SERVICE INFO – INA 0012

Az 531 0628 30 számú feszítőgörgő szemmel látható eltérése

Gyártók:	Audi, Seat, Skoda, Volkswagen
Modellek:	
Audi	A3, A4, A6
Seat	Altea, Leon, Toledo III
Skoda	Octavia
Volkswagen	Golf V, Golf V Plus, Jetta III, Passat, Touran
Motorok:	2.0 TDI, 2.0 TDI 16V
LuK-AS sz.:	531 0628 30
OE sz.:	03G 109 243

1. ábra: 531 0628 30 (Régi kivitel)

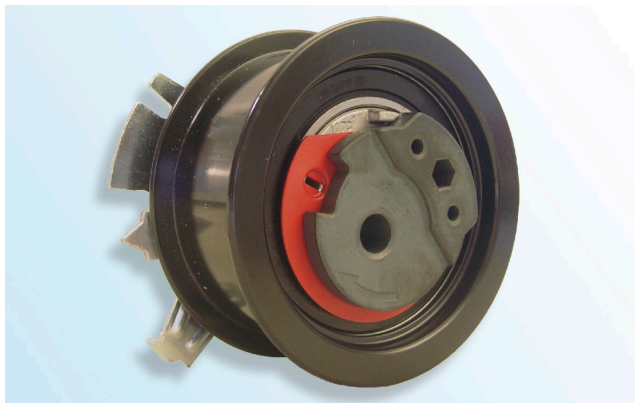
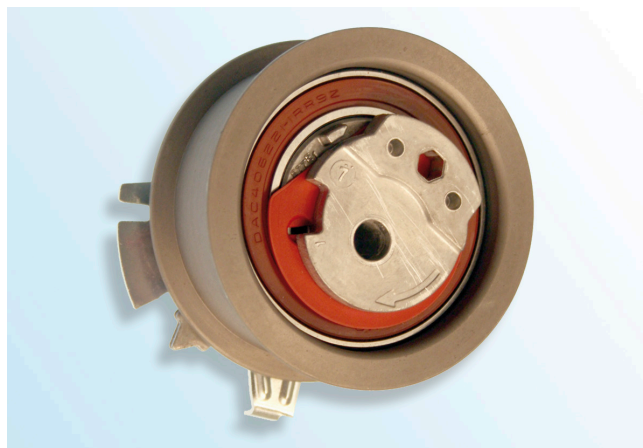
Termékeink állandó továbbfejlesztése alapján az 531 0628 30 cikkszámú feszítőgörgőt módosítottuk.

Jelen Szerviz információ a "régi kivitel" és az "új kivitel" szemmel látható jellemzőit ábrázolja.

- Excenter szinterféméből
- E-Coat (fekete) felületi réteg
- Fekete csapágytömítés

- Excenter öntött alumíniumból
- Cink-foszfor felületi réteg (világosbarna)
- Barna vagy fekete csapágytömítés

A feszítőgörgő „régi kivitele“ nem szűnik meg és továbbra is felhasználható és a járműgyártó előírásai szerint kell beszerezni!

Az „új kivitel“ szerelésekor figyeljen arra, hogy a feszítőgörgő felületi rétege ne sérüljön meg!
